**AVIS RELATIF À LA PROTECTION
CONTRE LES EVENTUELS EFFETS NOCIFS ET NUISANCES
PROVOQUÉS PAR LES RAYONNEMENTS NON IONISANTS
GÉNÉRÉS PAR DES ANTENNES ÉMETTRICES STATIONNAIRES**

Commune : MOUSCRON - Exploitant : TELENET GROUP

Référence exploitant : HT1644E

Rapport n° 1234 / 2025

Figure 1 : Vue en plan des lieux de séjour et des points de contrôle

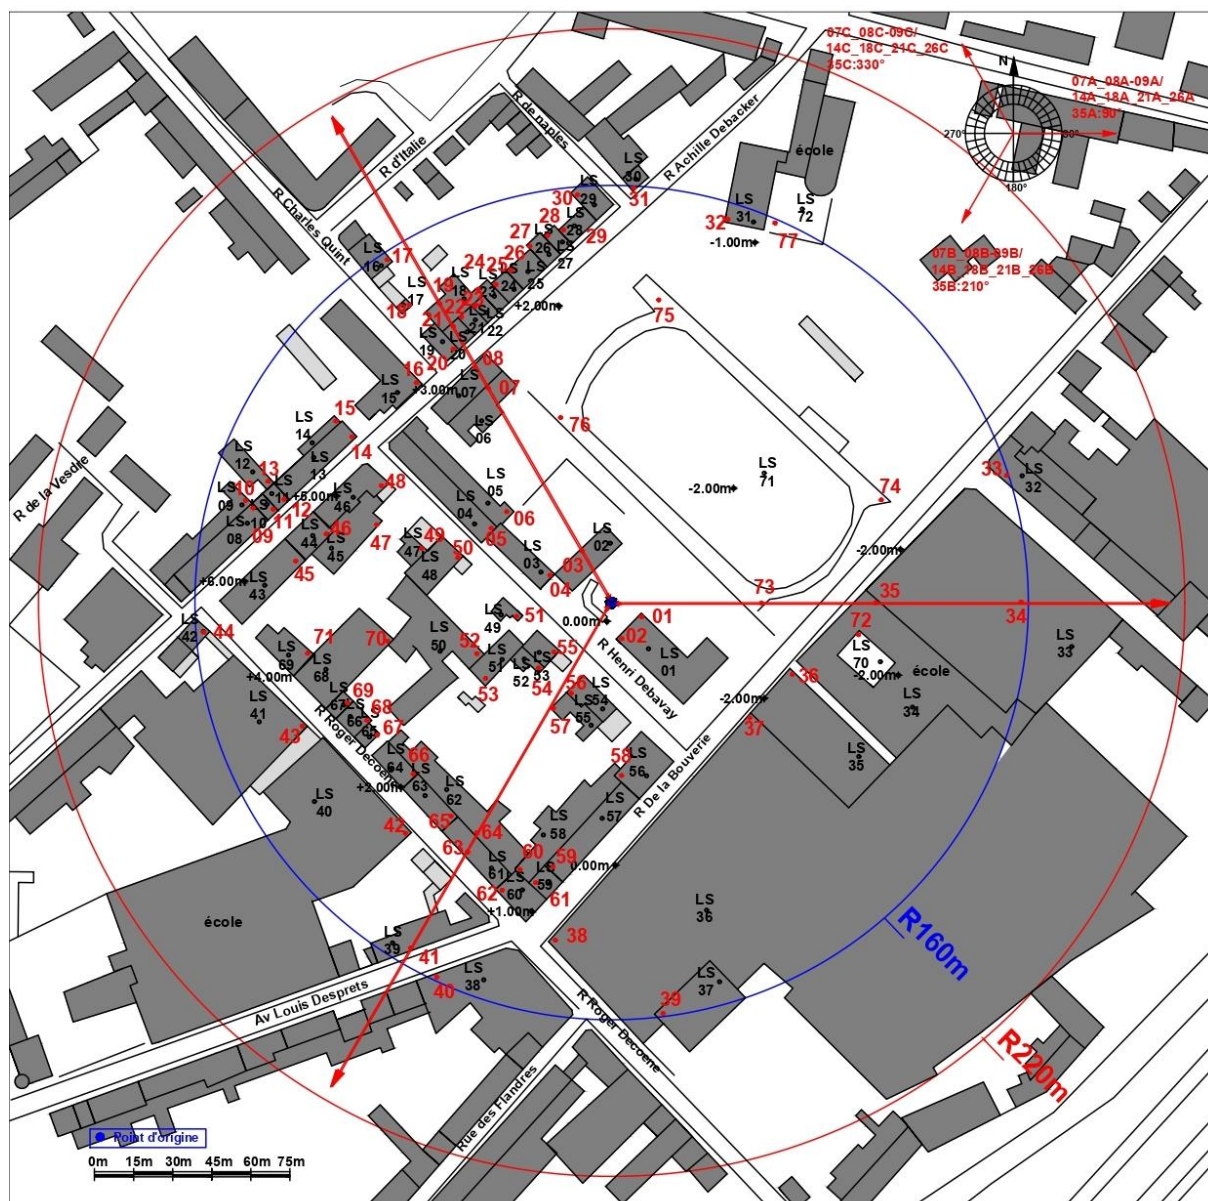
- le numéro du point de contrôle repris sur un des plans de la figure 1;
- le numéro du LS dans lequel se trouve le point de contrôle de la 1^{ère} colonne ;
- l'atténuation d'obstacle prise en compte pour le calcul de l'indice d'exposition dans le LS ;
- le résultat du calcul de l'indice d'exposition.

N° point de contrôle	LS	Atténuation (dB)	Indice d'exposition relatif à la limite par installation IE_i
65	LS63	3,0	0,758
8	LS07	3,0	0,737
66	LS64	3,0	0,711
63	LS61	3,0	0,683
59	LS57	3,0	0,667
16	LS15	3,0	0,625
61	LS59	3,0	0,624
74	LS71	0,0	0,618
20	LS19	3,0	0,615
62	LS60	3,0	0,603
7	LS06	3,0	0,580
22	LS21	3,0	0,559
23	LS22	3,0	0,537
67	LS65	3,0	0,537
42	LS40	3,0	0,533
48	LS46	3,0	0,521
64	LS62	3,0	0,516
21	LS20	3,0	0,489
25	LS24	3,0	0,480
75	LS71	0,0	0,475
24	LS23	3,0	0,474
68	LS66	3,0	0,473
19	LS18	3,0	0,469
18	LS17	3,0	0,442
26	LS25	3,0	0,437
14	LS13	3,0	0,432
36	LS35	3,0	0,424
35	LS34	3,0	0,415
60	LS58	3,0	0,412
69	LS67	3,0	0,398
38	LS36	3,0	0,392
27	LS26	3,0	0,383
72	LS70	0,0	0,382
15	LS14	3,0	0,375
41	LS39	3,0	0,361

En ce qui concerne les antennes de l'installation mentionnées dans le tableau 1, la distance maximale à laquelle la limite pourrait être atteinte, à l'extérieur, est égale à 135,2 m. S'il n'y a pas de LS à une distance inférieure, les antennes respectent forcément la limite d'immission.

Dans le cas des LS situés à l'intérieur des bâtiments, une atténuation d'obstacle est prise en compte et il en résulte que la distance maximale à laquelle la limite pourrait être atteinte se réduit à 96,4 m.

Les résultats de l'évaluation décrite au paragraphe 4 indiquent que les antennes émettrices stationnaires de l'installation faisant l'objet du présent avis ne produisent pas, dans un lieu de séjour, un rayonnement électromagnétique maximum supérieur aux limites fixées à l'article 4 du décret.

Figure 2 : Vue en plan des installations d'antennes dans un rayon de 300 mètres autour de l'installation faisant l'objet de la demande d'avis

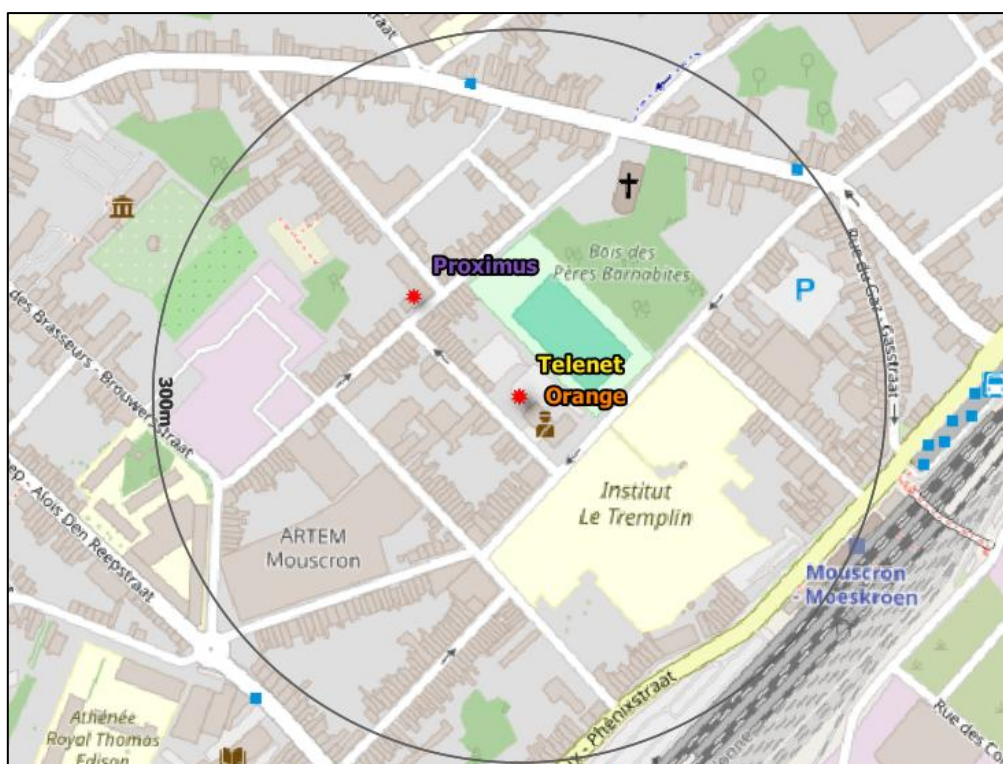
Le plan en projection verticale de la figure 2 indique la localisation des installations d'antennes émettrices stationnaires visées par le décret et situées dans un rayon de 300 mètres autour de l'installation référencée dans le paragraphe 2 et localisée au centre du cercle. Les données de localisation de ces antennes et les avis correspondant sont accessibles via le cadastre en ligne des antennes émettrices stationnaires⁸. Les installations prises en compte dans l'évaluation du respect de la limite cumulative sont les installations d'antennes émettrices déclarées en service par l'exploitant à la date du présent avis, à l'exception de l'installation référencée dans le paragraphe 2 et éventuellement d'autres installations ayant fait l'objet d'une demande d'avis à la même date et qui sont situées à l'intérieur de la zone de 300 mètres de rayon.

- a) il y a au plus 4 installations d'antennes émettrices stationnaires présentes dans la zone d'évaluation de 300 mètres de rayon représentée dans la figure 2, y inclus l'installation référencée dans le paragraphe 2 : la limite cumulative définie à l'article 4, §2 du décret est nécessairement respectée dans les lieux de séjour à l'intérieur de la zone d'évaluation de 300 mètres de rayon ;

- b) il y a exactement 5 installations d'antennes émettrices stationnaires présentes dans la zone d'évaluation de 300 mètres de rayon représentée dans la figure 2, y inclus l'installation référencée dans le paragraphe 2 et il existe, pour 3 ou 4 de ces installations, un avis attestant le respect de la limite abrogée de 3 V/m : la limite cumulative définie à l'article 4, §2 du décret est nécessairement respectée dans les lieux de séjour à l'intérieur de la zone d'évaluation de 300 mètres de rayon ;

- c) dans tous les autres cas, il a été vérifié que la limite cumulative définie à l'article 4, §2 du décret n'est pas dépassée dans les lieux de séjour sur base du nombre d'installations localisées dans la zone d'évaluation de 300 mètres de rayon représentée dans la figure 2, de leur localisation ainsi que des données inscrites dans la figure 1 et au paragraphe 4 du présent avis et dans les avis attestant le respect de la limite par installation ou de la limite abrogée de 3 V/m relatifs aux autres installations reprises dans la figure 2.

Compte tenu des considérations ci-dessus, il apparaît que l'intensité du rayonnement électromagnétique généré, dans les lieux de séjour situés dans un rayon de 300 mètres autour de l'installation référencée dans le paragraphe 2, par l'ensemble des antennes émettrices stationnaires de l'ensemble des exploitants du même site d'antennes émettrices stationnaires respecte la limite fixée à l'article 4, § 2 du décret.
